febi EXAKT

Španer

febi br. 21764

odgovara za
Seat Cordoba,
Seat Ibiza II, III (1.4 16V AFH, 1.0 16V AVZ),
VW Polo 3 (1.4 16V AFH)

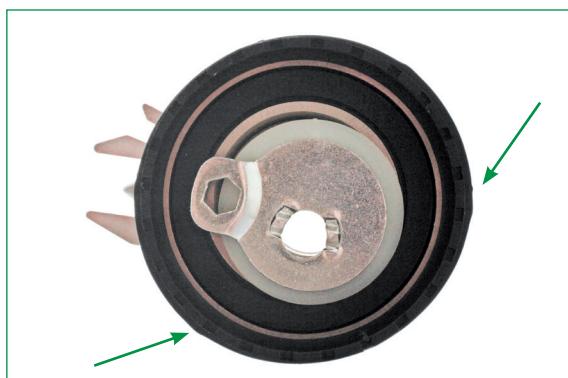
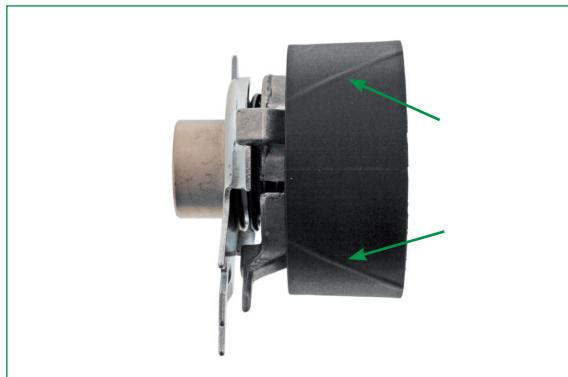
Španer uzrokuje vibriranje kaiša i stvaranje neprijatnog zvuka.

Ranija verzija španera (uporedni br. 036 109 243 D i 036 109 243 G) je okruglog oblika i kao takva dovodi do pomenutih problema. Ova verzija je kod VW zamenjena i nije više aktuelna.

febi preporučuje korišćenje španera febi 21764 (uporedni br. 036 109 243 J) – optimalno rešenje za navedene probleme. Površina naleganja ima dijagonalna ispuštenja (pogledajte slike), što omogućava pravilnije i ravnomerno okretanje zupčastog kaiša. Ujedno je i vibriranje kaiša ublaženo, a tako se obezbeđuje i duži vek trajanja.

Površina španera sa dijagonalnim ispuštenjima nije greška! Momenat pritezanja vijka španera je 20Nm.
